Bescheid

**über die Änderung und Ergänzung der
allgemeinen bauaufsichtlichen Zulassung
vom 15. Juni 2012**

Z-33.84-950

Wärmedämm-Verbundsystem "SCHWEPA-VWS-System 1" nach ETA-07/0116

Anlage 7

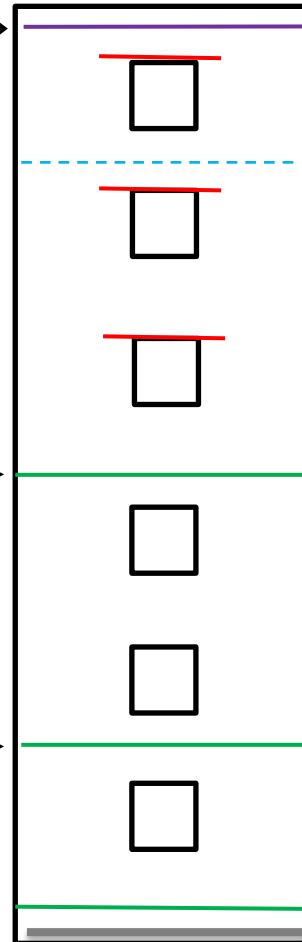
Für schwerentflammbare WDVS mit bis zu 300 mm dicken EPS-Platten müssen zusätzlich zu den in Abschnitt 4.6.2 enthaltenen Bestimmungen folgende konstruktiven Maßnahmen gegen eine Brandeinwirkung von außen ausgeführt werden (siehe Anlage 7):

1. ein Brandriegel an der Unterkante des WDVS bzw. maximal 90 cm über Geländeoberkante oder genutzten angrenzenden horizontalen Gebäudeteilen (z. B. Parkdächer u. a.).

2. ein Brandriegel in Höhe der Decke des 1. Geschosses über Geländeoberkante oder angrenzenden horizontalen Gebäudeteilen nach Nr. 1, jedoch zu dem darunter angeordneten Brandriegel mit einem Achsabstand von nicht mehr als 3 m. Bei größeren Abständen sind zusätzliche Brandriegel einzubauen.

3. ein Brandriegel in Höhe der Decke des 3. Geschosses über Geländeoberkante oder angrenzender horizontaler Gebäudeteile nach Nr. 1, jedoch zu dem darunter angeordneten Brandriegel mit einem Achsabstand von nicht mehr als 8 m. Bei größeren Abständen sind zusätzliche Brandriegel einzubauen.

4. weitere Brandriegel an Übergängen der Außenwand zu horizontalen Flächen (z. B. Durchgänge, -fahrten, Arkaden), soweit diese in dem durch einen Brand von außen beanspruchten Bereich des 1. bis 3. Geschosses liegen.

Weiterhin ist ein Brandriegel (wie vorstehend beschrieben) maximal 1,0 m unterhalb von angrenzenden brennbaren Bauprodukten (z. B. am oberen Abschluss des WDVS unterhalb eines Daches) in der Dämmebene des WDVS anzuordnen. Dieser Brandriegel ist mit einem Klebemörtel vollflächig anzukleben; eine zusätzliche Verdübelung mit zugelassenen WDVS-Dübeln ist jedoch nur auszuführen, wenn sie zur Aufnahme der Lasten aus Winddruck (Windsog) benötigt wird.

Anordnung der zusätzlichen Brandschutzmaßnahmen gemäß Abschnitt 4.10.

Brandriegel gegen Brandeinwirkung von außen

BR 1-3:
vollflächig angeklebt mit mineralischem Klebemörtel und zusätzlich gedübelt

- maximal 1,0 m unterhalb von angrenzenden brennbaren Bauprodukten (z. B. Dächer)
- vollflächig angeklebt mit Klebemörtel, ggf. zur Aufnahme von Windlasten angedübelt
